ENQUETE PUBLIQUE

**7ème MODIFICATION**

**D'URBANISME INTERCOMMUNAL**

**RAPPORT**  
**du**  
**COMMISSAIRE-ENQUÊTEUR**

#### **1.4.3.4.2.3 Crédation de l'emplacement réservé ESQ 14 sur la commune de Esquay-sur-Seulles :**

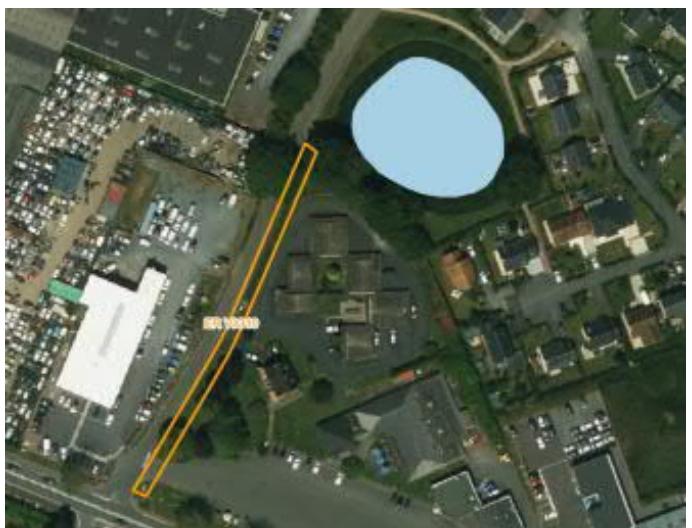
Observation n° RD 03	<ul style="list-style-type: none"> <li>Précisions sur l'emplacement réservé ESQ 14 et sur la procédure de mise en place des emplacements réservés.</li> </ul>
<b>Réponse du pétitionnaire :</b>	
<p>La parcelle ZA 4 située sur Esquay sur Seulles est inscrite en secteur Ac qui est destiné à l'exploitation de la carrière de sables. Elle n'est pas concernée par la mise en place d'un emplacement réservé. Cet emplacement est situé sur les parcelles ZA3 et ZA79 limitrophes.</p>

Je suis d'accord avec la réponse du pétitionnaire. Néanmoins, je regrette que celui-ci ne réponde pas à toutes les questions posées par le requérant et en particulier aux conditions de mise en place du bornage des futurs emplacements réservés, même s'il est évident que celui-ci sera à réaliser aux frais de la collectivité.

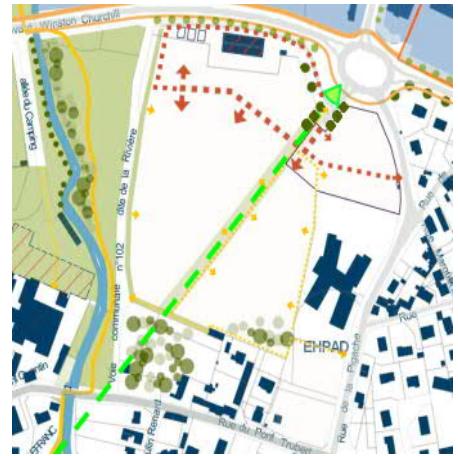
L'OAP 38 reprend ces trois secteurs mais les contours du secteur sud-est ne sont pas identiques.

Questions	<ul style="list-style-type: none"><li>• Pourquoi cette différence ?</li><li>• La superficie de ce secteur, 5700 m<sup>2</sup>, correspond à quelle présentation ?</li></ul>
<b>Réponse du pétitionnaire :</b>	Il s'agit d'une erreur graphique. Le bon périmètre du secteur Sud-est est celui indiqué dans l'OAP 38. La notice de présentation pourra être ajustée pour figurer le bon périmètre.
<b>Commentaire du commissaire-enquêteur :</b>	Je prends note de cette précision nécessaire.

Le plan graphique de cette OAP ne précise pas les liaisons éventuelles avec le Cœur de plateau (sauf l'emplacement réservé ER VIG 11) ni la ou les rues d'accès à ce secteur.

Question	<ul style="list-style-type: none"><li>• Pourquoi ne pas avoir totalement intégré le secteur sud-est dans la définition graphique de l'OAP ?</li></ul>
<b>Réponse du pétitionnaire :</b>	
Initialement, en 2020, l'OAP 38 ne figurait que le secteur du Plateau de l'Aure, sur lequel des réflexions d'aménagement ont déjà été menées. Le secteur sud-est accueillait encore l'ancienne maison de retraite. Suite à la démolition du bâti existant, et dans la perspective d'une nouvelle opération urbaine, ce secteur a été inclus dans l'OAP 38. L'ER VIG 11 permet de faire le lien entre l'aménagement du Plateau de l'Aure et ce secteur.

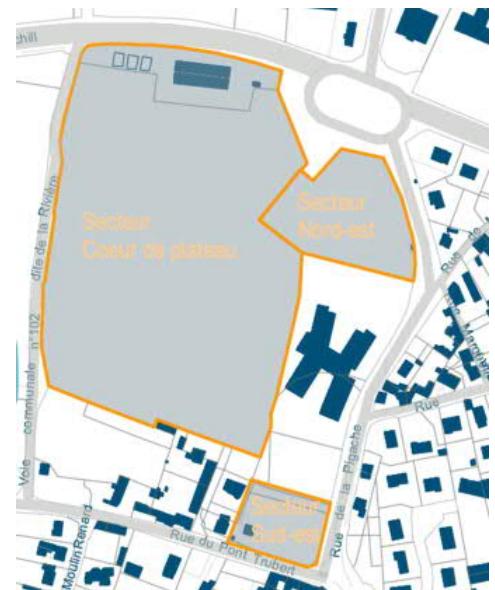
L'OAP 38 reprend ces trois secteurs mais les contours du secteur sud-est ne sont pas identiques.

Figure 4. Extrait du règlement graphique après modification / Rapport de présentation modification

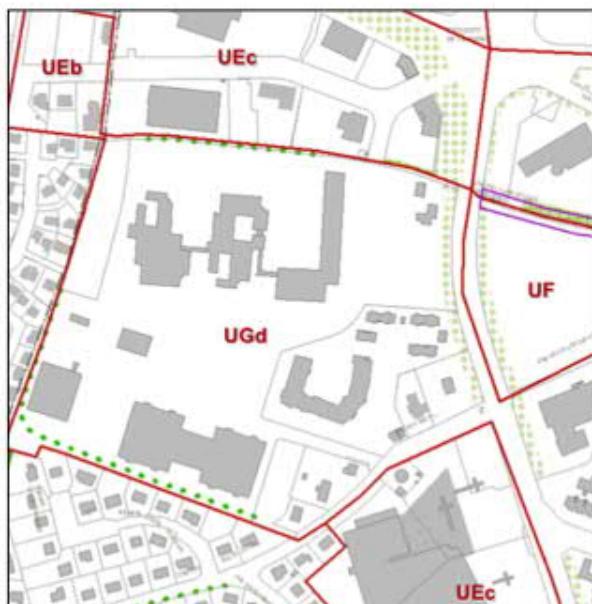
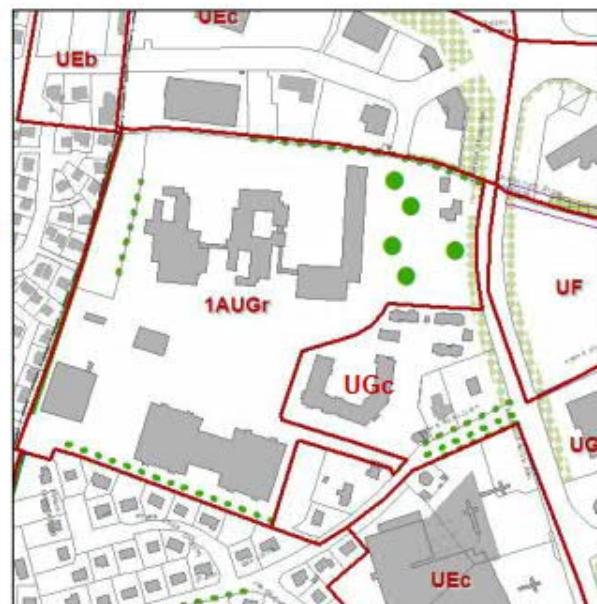
Une erreur matérielle est éventuellement à corriger : figure 4. Extrait du règlement graphique **avant** modification (et non **après**).

Figure 4. Extrait du règlement graphique après modification / Rapport de présentation modification n°7

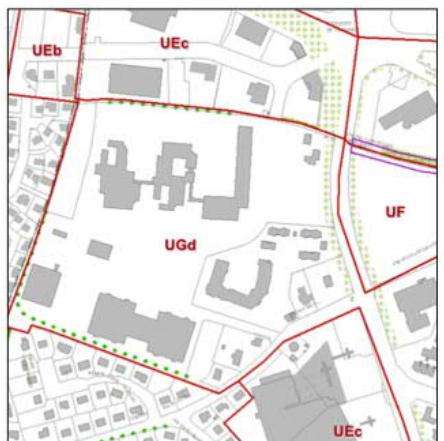
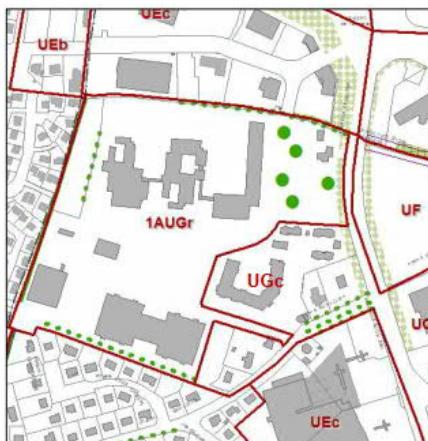
Une erreur matérielle est éventuellement à corriger : figure 4. Extrait du règlement graphique **avant** modification (et non **après**).
